Odpowiedzi na pytania nr 1

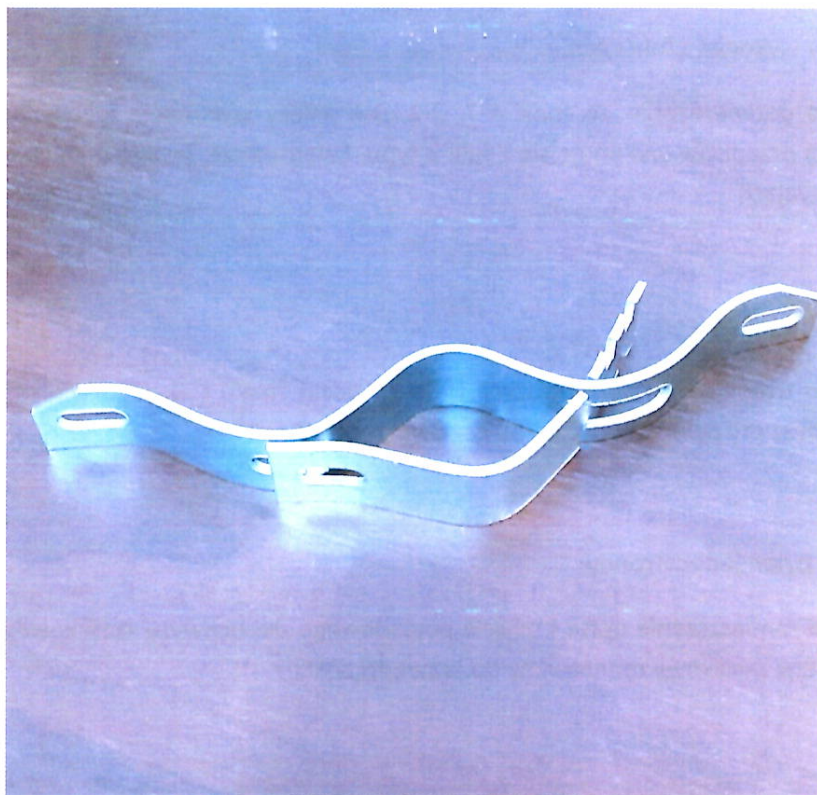
4. Proszę o zamieszczenie opisu i zdjęcia poglądowego dla uchwyty szczękowego. Czy chodzi o uchwyt tzw zaciskowy montowany do krawędzi znaku?

Odpowiedź:
